COMUNE DI CELLIO CON BREIA

PIANO REGOLATORE GENERALE

PROPOSTA TECNICA PROGETTO DEFINITIVO

Allegato A3 COMPATIBILITÀ DELLE AREE OGGETTO DI NUOVA PREVISIONE CON LA CLASSIFICAZIONE ACUSTICA VIGENTE - RELAZIONE

14) Scheda di area relativa all'intervento di PRGC D4.2

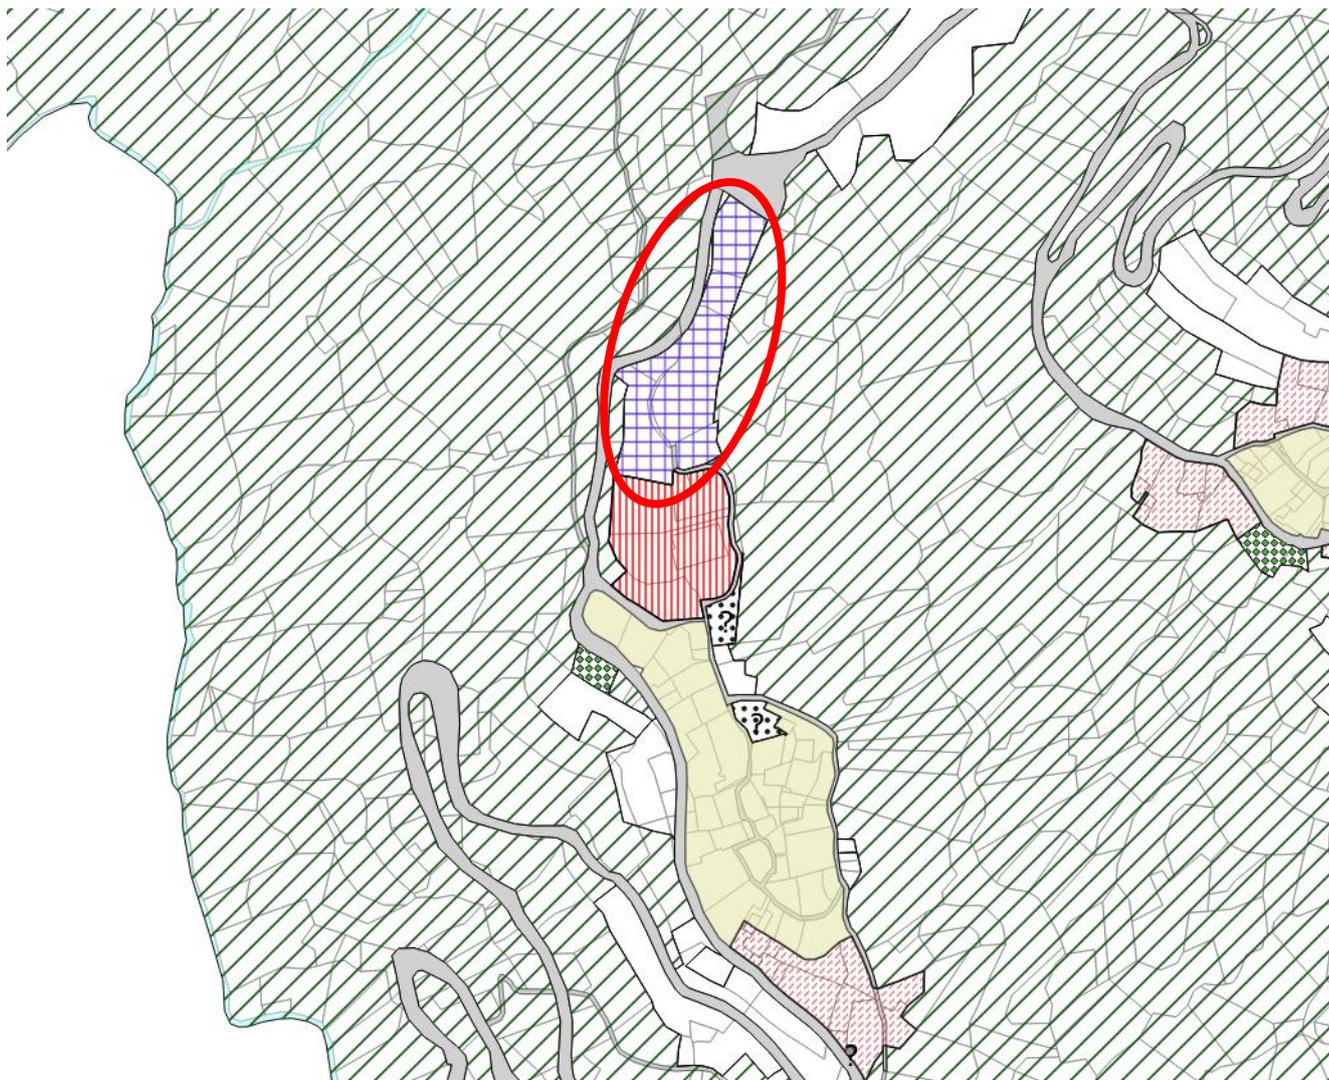
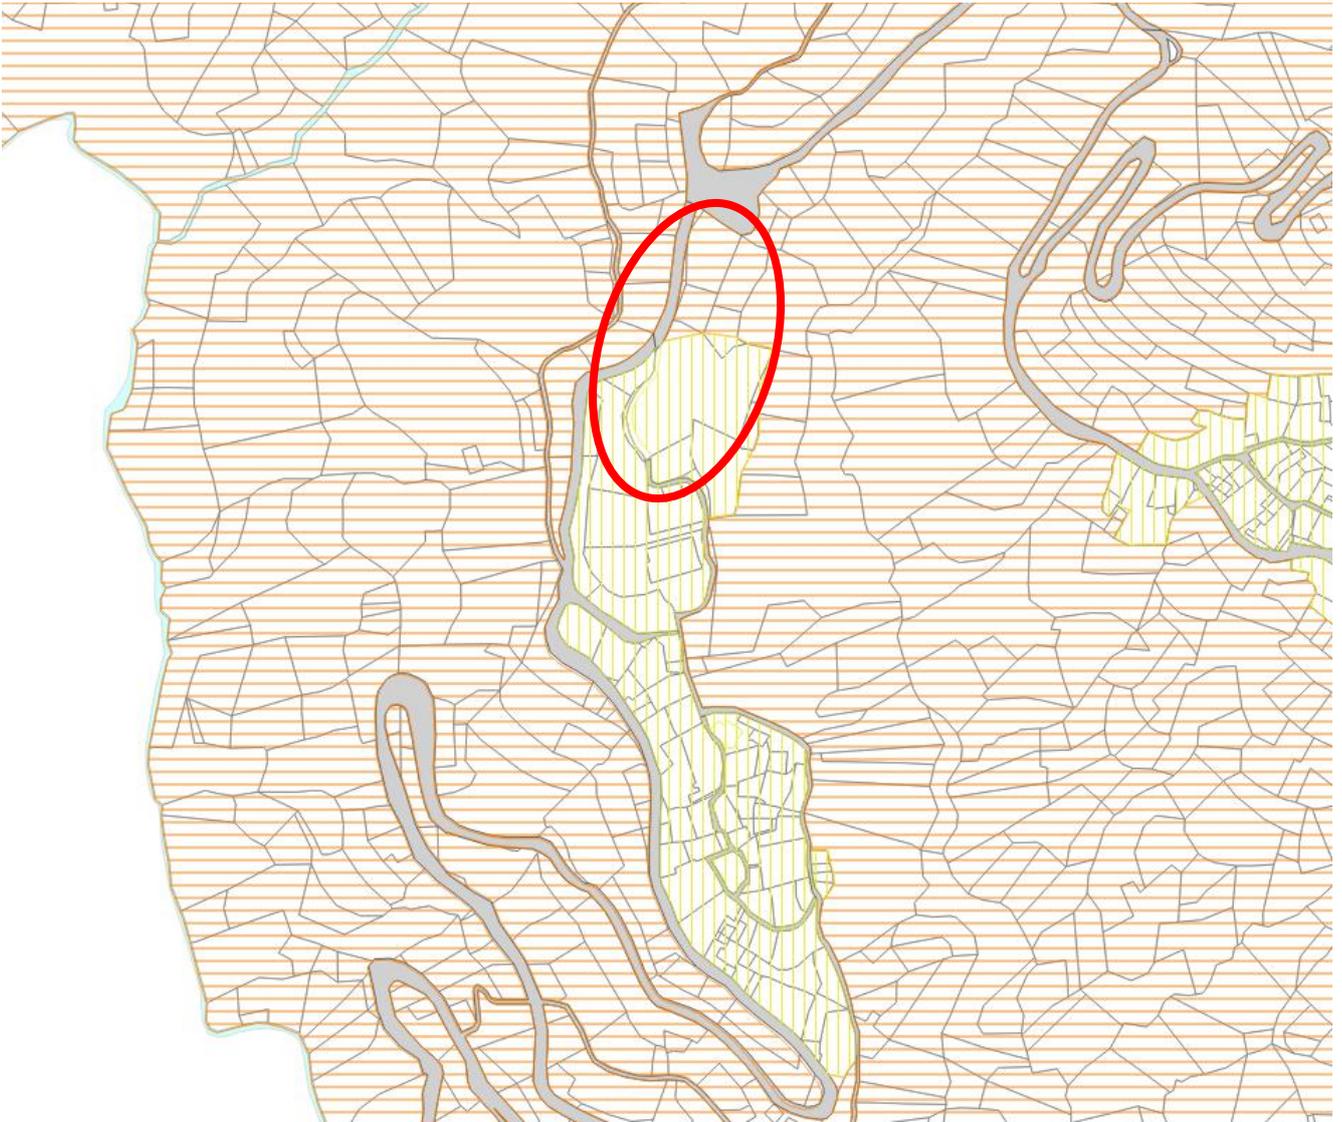
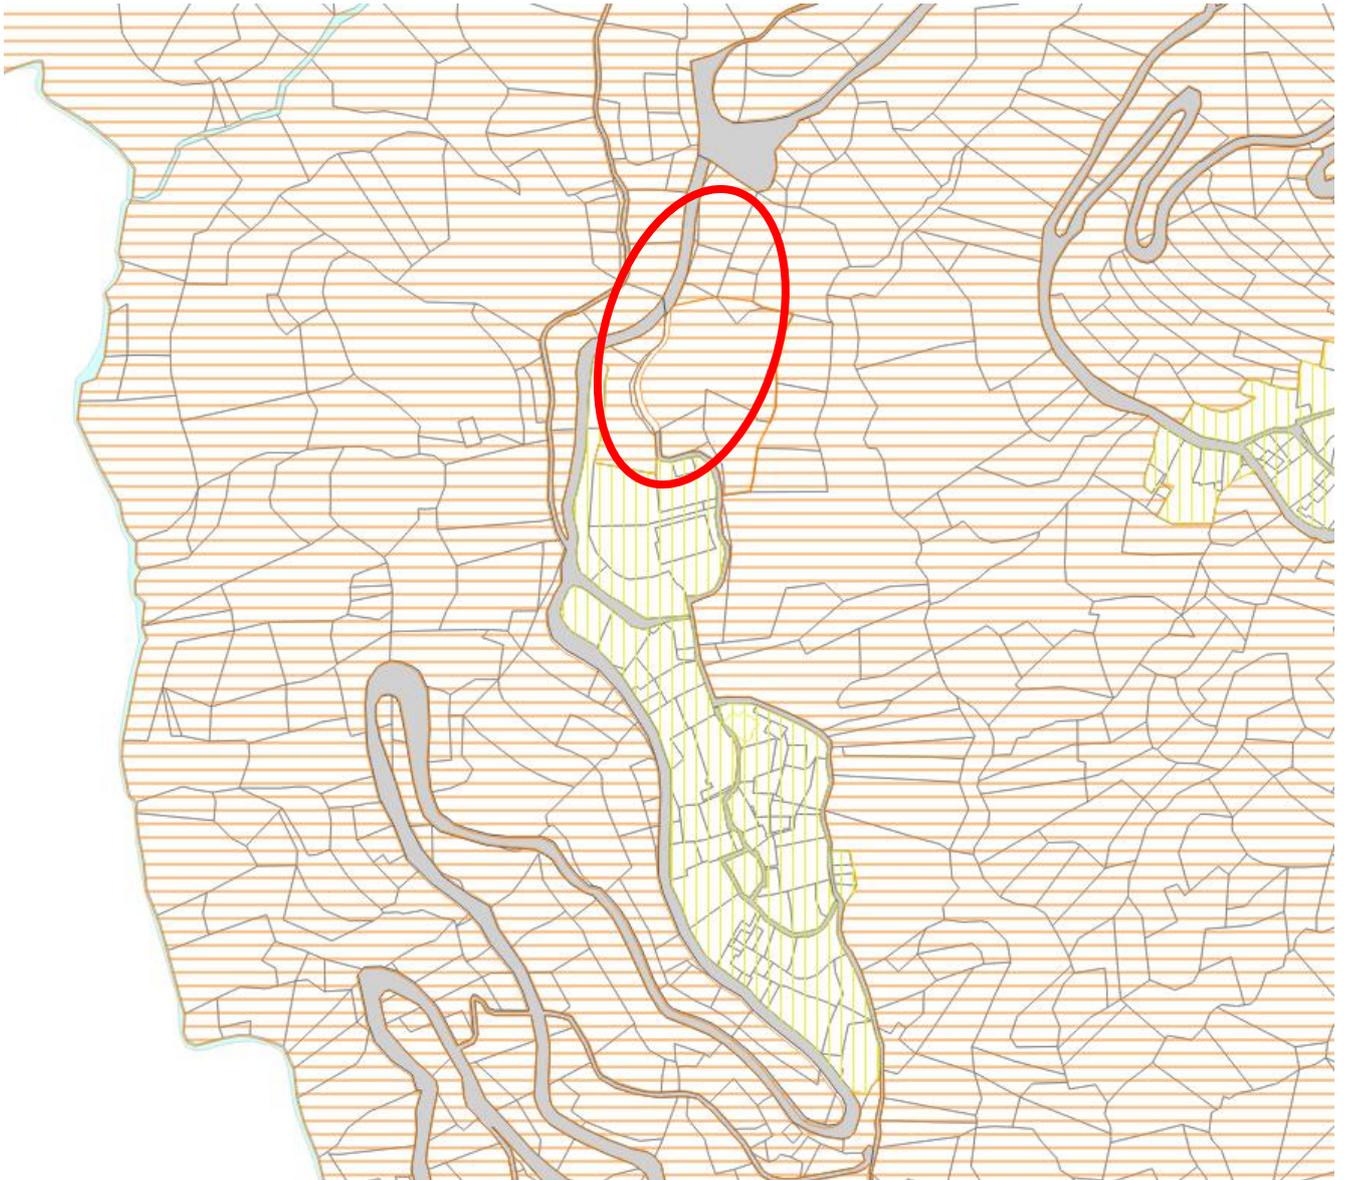
Con riferimento alla tematica acustica, pur rimandando a quanto indicato nel parere dell'OTR (cfr. **Allegato 1**), atteso che i contenuti dell'elaborato descrittivo riportano riferimenti non coerenti con le previsioni e le NTA del presente progetto di piano, **si invita l'A.C. ad apportare i necessari aggiornamenti alla relazione di compatibilità acustica.** Inoltre, **si invita ad estendere le valutazioni di compatibilità** a tutte le variazioni urbanistiche significative rispetto alla strumentazione vigente che richiedono una verifica di compatibilità acustica (ad esempio le nuove previsioni D1.1, D3, D4.1 e D4.2.).

- L'area D4.1 presso l'oratorio di S. Bernardo, a suo tempo non valutata, è ora riportata in una scheda di valutazione apposita;
- L'area D4.2, in frazione Crabbia, non era stata indicata nelle variazioni precedentemente prese in visione dal tecnico ed è ora valutata con scheda dedicata come le altre sopra elencate.

L'area è attualmente compresa in parte in classe III all'estremità nord, ed in classe II in fregio all'abitato nella parte più a sud. Anch'essa come la precedente è indicata come spazio da destinarsi ad impieghi culturali o ricreativi. Per tale destinazione d'uso, la classe acustica III vigente nella parte più settentrionale risulta essere idonea senza necessità di variazioni; si propone l'apposizione nella medesima classe anche per la parte più a sud.
